## COMUNICADO Nº 4/18

### LICITACION PÚBLICA Nº 21174

“PAVIMENTACION DE EXPLANADA Y OBRAS CONEXAS PARA ESTACIONAMIENTO DE CAMIONES PREVIO A SU INGRESO AL PUERTO DE MONTEVIDEO”

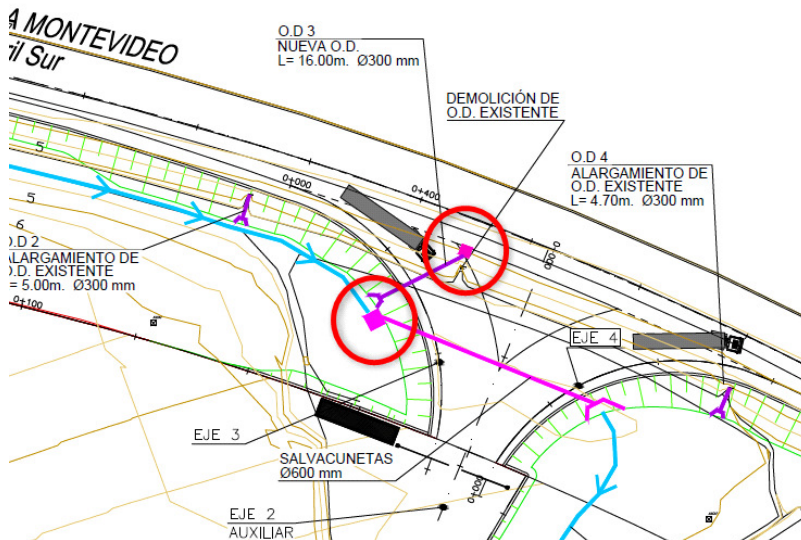
¿Donde se encuentra la arqueta en el proyecto? La unidad de pago es m3  
¿donde se encuentran las especificaciones de la misma?

La ubicación de las arquetas (rubro 22) se indican en magenta en la lámina 1 del plano 3. Las dimensiones aproximadas de las mismas son 1,40m x 1,40m x 1,40m con 0,15m de espesor. Se puede considerar una cuantía aproximada de 30 kg/m3.

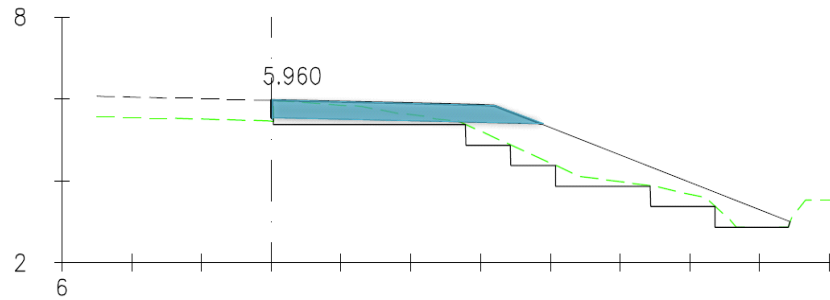
En el trazado de Perfiles transversales se adjuntan 6 valores correspondientes a : S.Firme, S.D Tierra, S.D Firme, S Terraplén, S. Excavación Saneado, S. Terraplén Saneado.

Solicitamos indicar a qué corresponden los mismos.

En las siguientes imágenes se muestra a qué corresponden los valores que acompañan cada corte transversal.
